**CIRCULAR N° 3**

**LICITACION PRIVADA NACIONAL N°8/2018 - EXPTE. TRE-SOF-0000703/2017**

“LICITACIÓN PRIVADA NACIONAL PARA LA CONSTRUCCION DE CAMPAMENTO DE CUADRILLAS DE VIAS-ESTACION ALEJANDRO KORN – KM 39,485”.

**ACLARATORIA CON CONSULTAS**

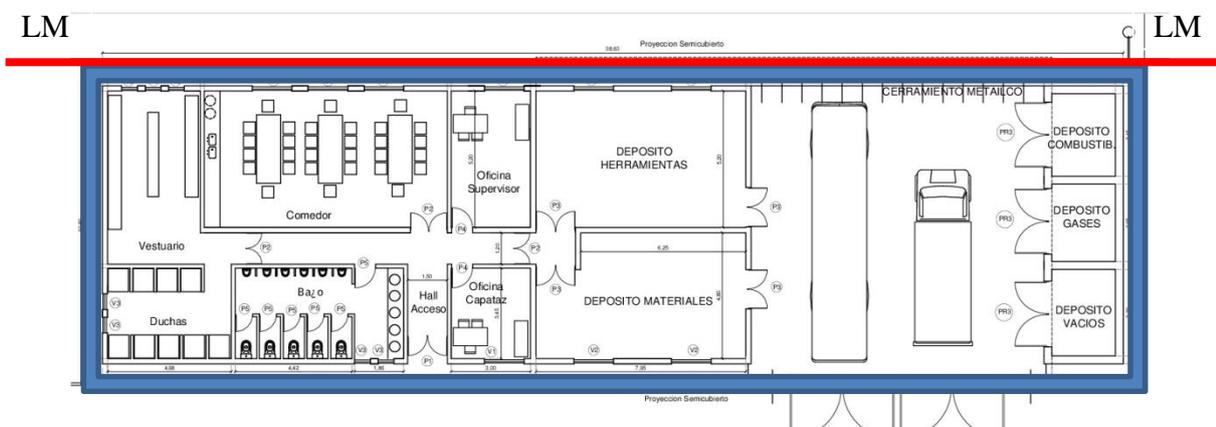
Dada la cercanía de la zanja de drenaje pluvial de la calle que linda a la línea municipal sobre la que se construirá el nuevo edificio se consulta:

¿Se prevé la construcción de vereda pública sobre línea municipal? En caso afirmativo debería ser entubada la zanja que existe actualmente. En caso afirmativo se consulta: ¿hay que generar ítem nuevo en planilla de cotización? O debe ser incluido en uno existente?

No se prevé construcción de vereda pública. Solo deberá ejecutarse la vereda perimetral del edificio y construir el sector del acceso detallado en la consulta 2. (cuya cotización será incluida en el ítem 2.2.)

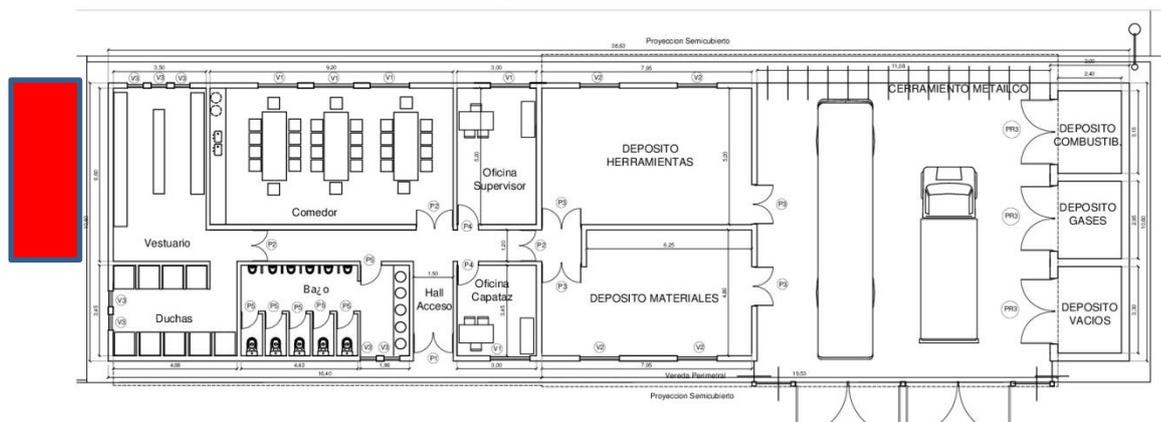
Se solicita que se precise la ubicación torre tanque de agua a fin de computar los metros de cañerías de provisión de agua y cables de alimentación de bombas presurizadoras.

La ubicación de la torre tanque se ubicará en las proximidades externas al núcleo sanitario. A continuación se indica ubicación aproximada:

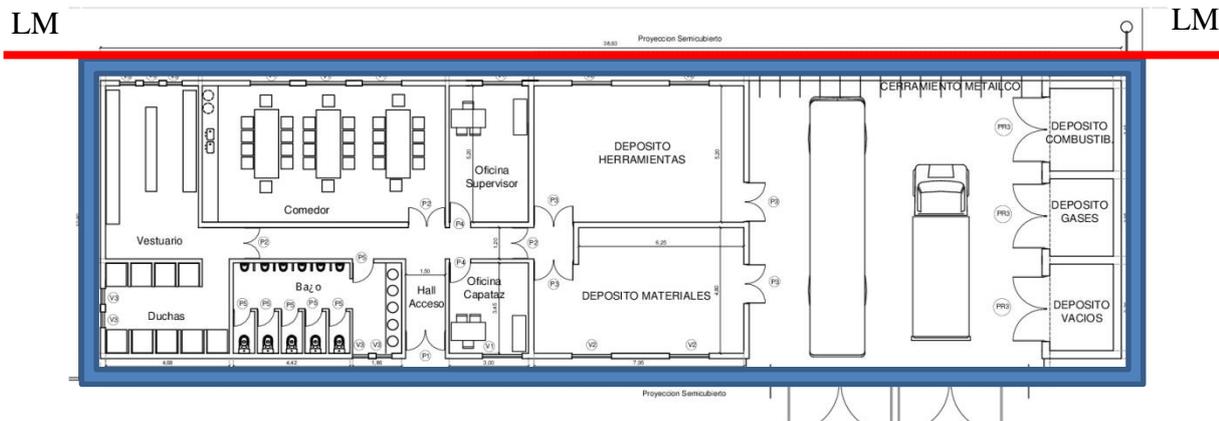
Vereda perimetral. Se ve en plano en planta que está marcada una vereda tipo municipal. Se consulta: es la que esta especificada en el ítem 9.14.2.4.? la vereda perimetral se construirá bordeando el nuevo edificio?

La vereda perimetral deberá bordear el edificio principal, así como a la sala de seguridad. Se adjunta esquema de la vereda perimetral marcada en azul:

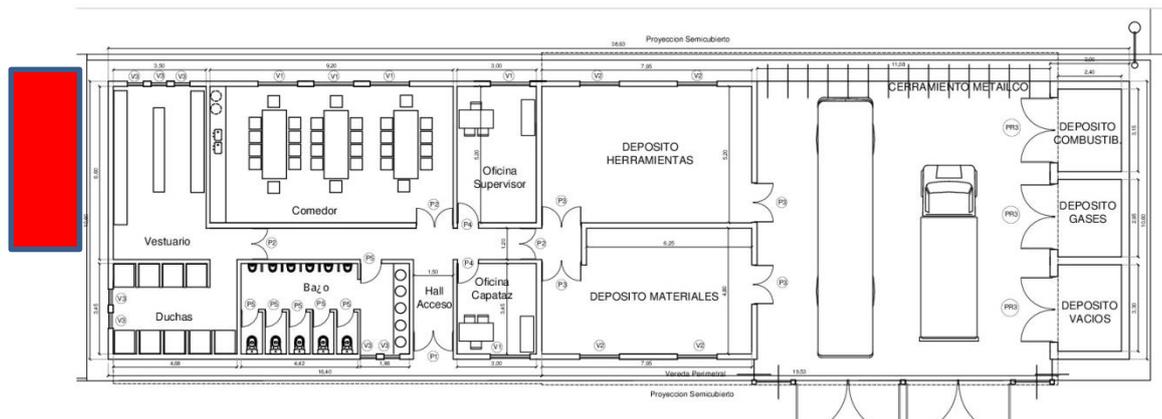
Favor de indicar altura mínima de torre tanque y emplazamiento

La altura mínima de la torre tanque se indica en el PETP en el punto 9.19.3.-

La ubicación de la torre tanque se ubicará en las proximidades externas al núcleo sanitario. A continuación se indica ubicación aproximada:
